2. PLANÄNDERUNG

FESTSTELLUNGSENTWURF

Straße: L 3009	Unterlage / Blatt-Nr.: 5 / 5a
Beginn zw. NK 5819 104 nach NK 5719 051 Station 0,196	Lageplan
Ende zw. NK 5819 104 nach NK 5719 051 Station 2,228	von Bau-km 1+753 bis 2+099,412
Hessen ID: 00411	Maßstab: 1: 500

Ausbau der freien Strecke mit Herstellung eines Rad- und Gehweges zwischen Schöneck, OT. Kilianstädten und der Stadt Nidderau, ST. Windecken

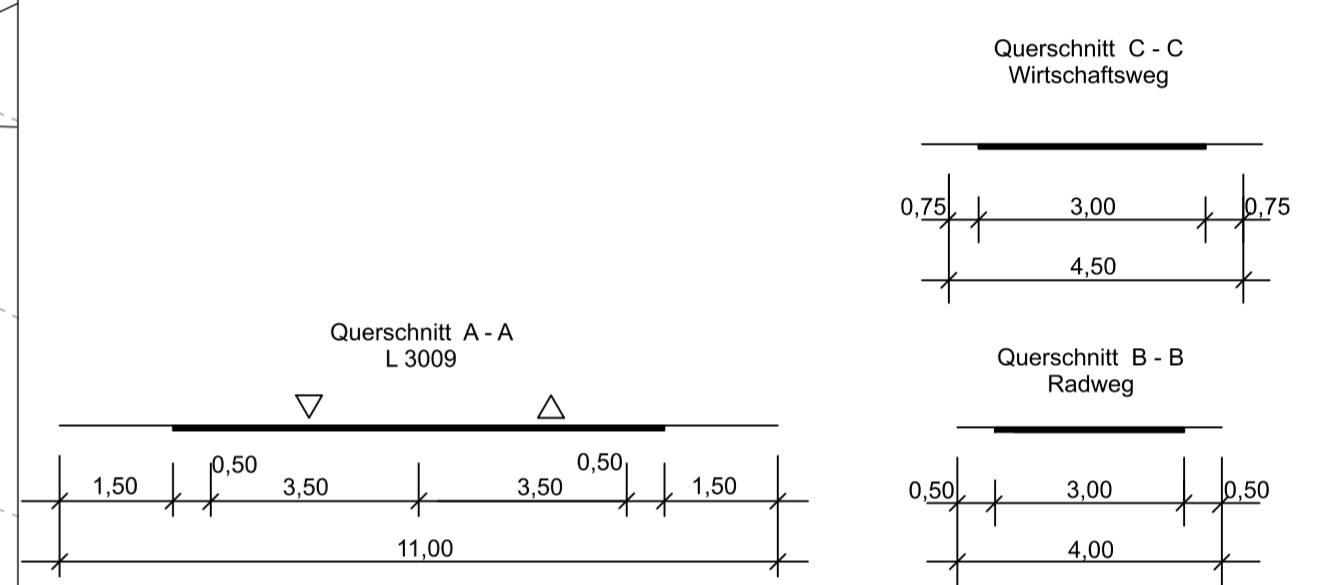
a	Anlegen eines Wendehammers Flurstück 82	14.11.2019	Ko / Lu
Nr.	Art der Änderung	Datum	Zeichen
